GARA 0904 – Fase di presentazione delle Offerte

Richieste di chiarimento ricevute fino al 7 dicembre 2010

Figura 4.bis : Indicazione dei gruppi di tratte indipendenti

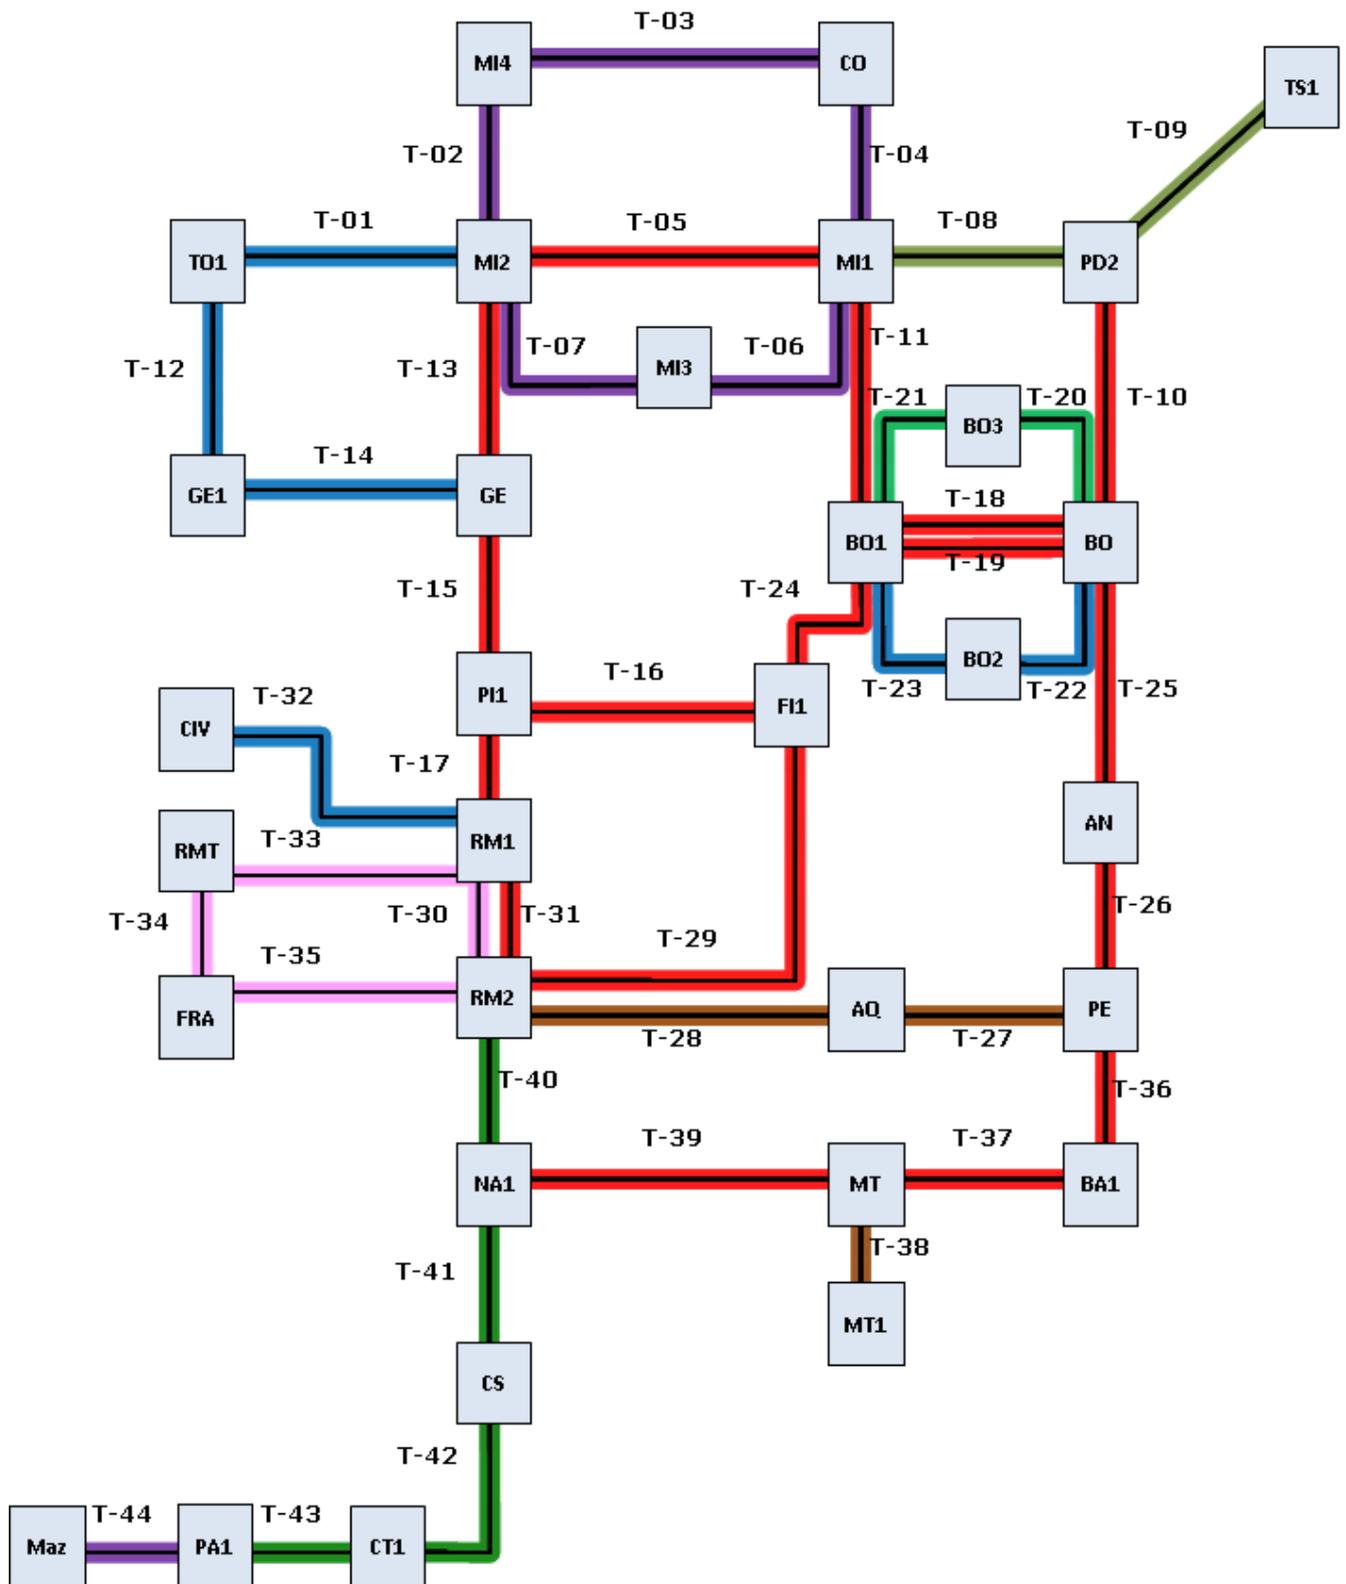
Nell'Allegato 1 "Lista Tratte in Fibra Ottica" alcuni siti di amplificazione intermedi sono attraversati da tratte in fibra ottica differenti, ad esempio: "Rig.Telecom.NAPOLI TUPPUTI" è comune alle tratte T-39, T-40 e T-41. In questi casi le tratte : T-39s5, T-40s1, T-41s5 devono essere considerate come parzialmente o totalmente sovrapposte oppure si può assumere la totale diversificazione dei percorsi? Questo dato è importante ai fini delle definizioni degli SRLG. La stessa considerazione si applica ai seguenti siti di amplificazione intermedi:

- "Rig.Telecom.PADOVA STANGA",
- "Rig.Telecom.Firenze",
- "Rig.Telecom.ROMA INVIOATELLA",
- "Rig.Telecom.SALERNO CENTRO",
- "Rig.Telecom.PISA L.F.",
- "*Cambio di Fibra*" presso nodo di TO1.

Si sottolinea che, ai fini della fornitura dei necessari apparati di amplificazione/rigenerazione il Fornitore deve considerare gli span sopraelencati come indipendenti tra loro.

Si precisa inoltre che, nell'Allegato 1, la dicitura "*Cambio di Fibra*" è stata utilizzata per evidenziare il cambio di tipologia di fibra all'interno dello stesso span e in particolare, è stata utilizzata in corrispondenza dello span tra PoP Torino Giuria e Rig.Retelit.Casale Monferrato (T-01s1 e T-01s2) appartenente alla tratta T-01 e in corrispondenza dello span tra PoP Torino Giuria e Rig.Retelit.Bramairate (T-12s1 e T-12s2) nel caso della tratta T-12.

Per esplicitare meglio l'indipendenza delle tratte indicate nella Tabella 1 e mostrate in Figura 4 nel paragrafo 4.1 del Capitolato Tecnico di Gara, nella **Figura 4-bis** qui di seguito, sono evidenziate con il medesimo colore le tratte indipendenti (o non correlate) tra di loro e che pertanto seguono percorsi fisici distinti.

I seguenti insiemi (**I_x**) sono costituiti da tratte non correlate tra di loro che rappresentano elementi da considerare come gruppi di rischio differenti:

- **I1:** T-02; T-03; T-04; T-06; T-07
- **I2:** T-01; T-12; T-14
- **I3:** T-08; T-09
- **I4:** T-20; T-21
- **I5:** T-32
- **I6:** T-05; T-10; T-11; T-13; T-15; T-16; T-17; T-18; T-19; T-24; T-25; T-26; T-29; T-31; T-36; T-37; T-39
- **I7:** T-22; T-23
- **I8:** T-38
- **I9:** T-30; T-33; T-34; T-35
- **I10:** T-28; T-27
- **I11:** T-40; T-41; T-42; T-43
- **I12:** T-44
